SPARC Enterprise™ M4000/M5000サーバ プロダクトノート

XCP 1082版

ハードウェアマニュアルの変更予定

図 8.6 PCI カードの固定順序

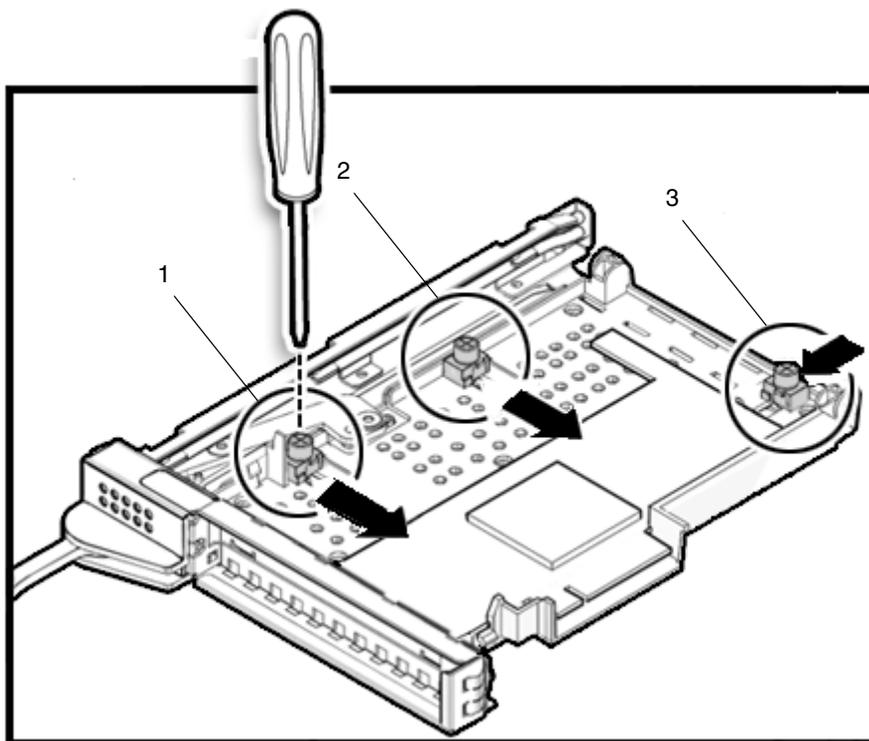
ここでは、8-6ページの「8.2.2 PCIカードの取付け」の手順4を変更します。

4. PCIカードが所定の位置にくるように調整可能な停止位置を移動し、ドライバーを使用して調整可能な停止位置を固定します。

注 – カードが正しく装着されるように、調整可能な停止位置をカードにぴったり合う位置にして、しっかりと固定する必要があります。
また、PCI カードは [図 8.6](#)の1→2→3の順に固定してください。

図 8.7 I/O ユニットのDC-DC コンバーター、DC-DC コンバーター抑え機構、DC-DC コンバーターライザーの位置

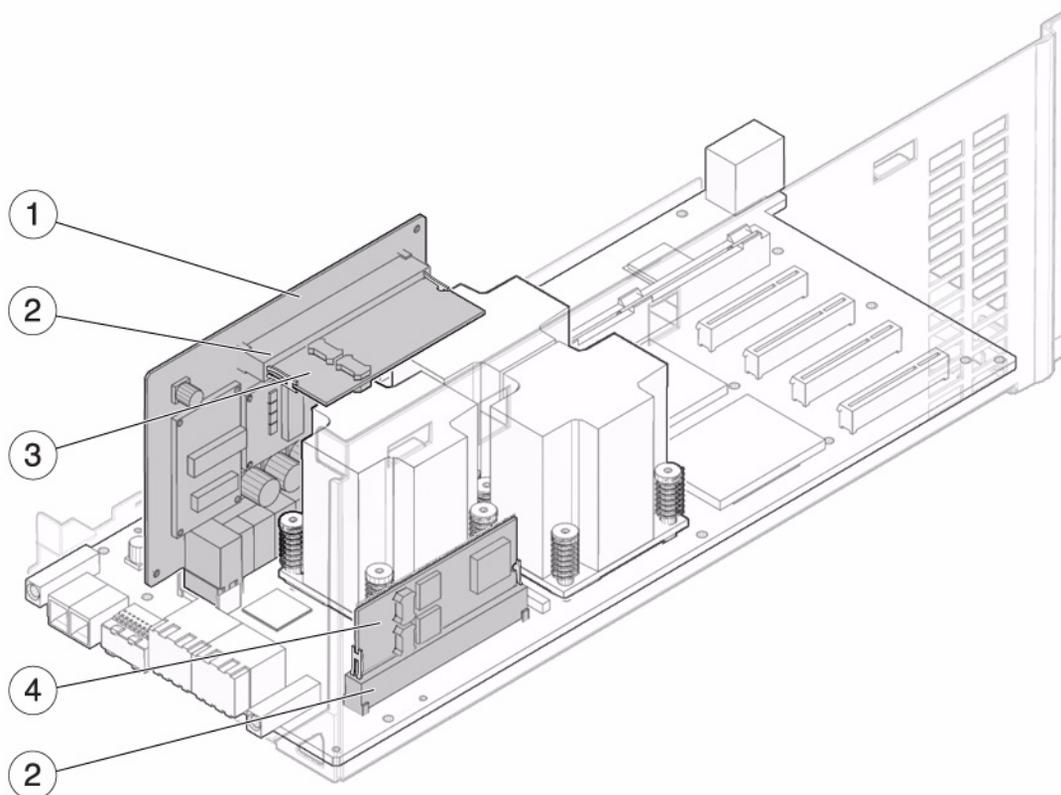
ここでは、8-9ページの「8.4 I/O ユニットのDC-DC コンバーターの交換」を変更します。

DC-DCコンバーターは、停止交換コンポーネントです。つまり、I/OユニットのDC-DCコンバーターを交換するには、本体装置全体の電源を切断し、電源コードを抜く必要があります。

図 8.7は、I/O ユニットのDC-DC コンバーター、DC-DC コンバーター抑え機構、DC-DC コンバーターライザーの位置を示します

図 8.10 DC-DC コンバーターの取付け

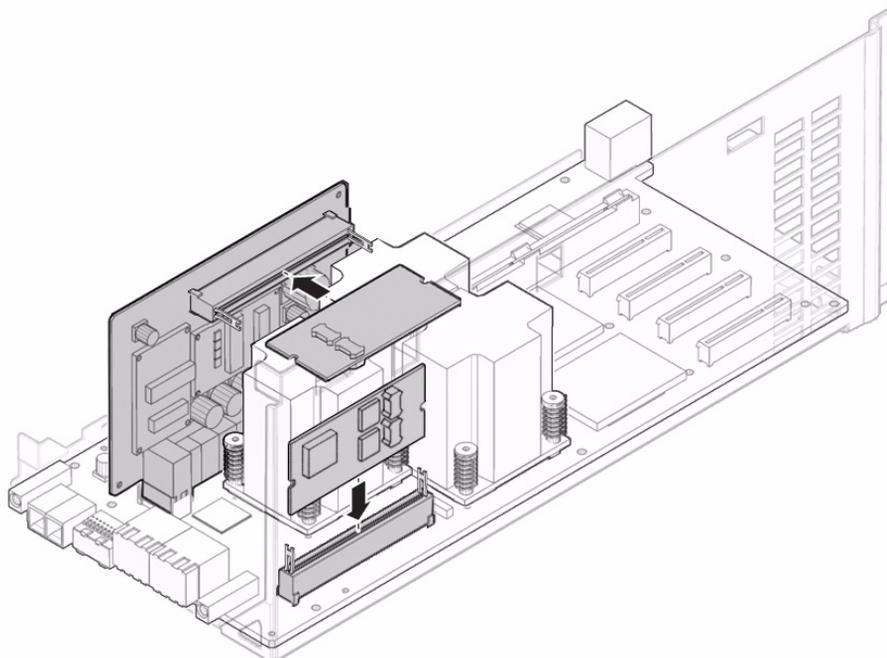
ここでは、8-11ページの「8.4.3 I/OユニットのDC-DCコンバーター（DDC_A #0 またはDDC_B#0）の取付け」を変更します。

注意 - DC-DCコンバーターライザーのスロットに装着するDC-DCコンバーター（DDC_B#0）には、金属ヒートシンクが備わっています。I/Oボードのスロットに装着するDC-DCコンバーター（DDC_A#0）には、金属ヒートシンクが備わっていません。コンバーターを間違ったスロットに取り付けると、I/Oユニットに重大な損傷を与えます。

- I/OユニットのDC-DCコンバーターにラベルが付いていない場合は、**手順 1**に進みます。
 - I/OユニットのDC-DCコンバーターにラベルが付いている場合は、そのラベルを隅の方からはがします。ラベルは、交換用のI/OユニットのDC-DCコンバーターで再利用することができます。
1. 交換対象のDC-DCコンバーターをスロットから取り外します。
 2. 新しいDC-DCコンバーターをスロットに挿入します（[図 8.10](#)）。

3. DC-DCコンバーターをゆっくりと押し下げ、装着します。

注 - DC-DCコンバーターがDC-DCコンバーター抑え機構に取り付けられている場合は、DC-DCコンバーター抑え機構のサイドクリップがDC-DCコンバーターの切り欠きに取り付けられていることを確認します。
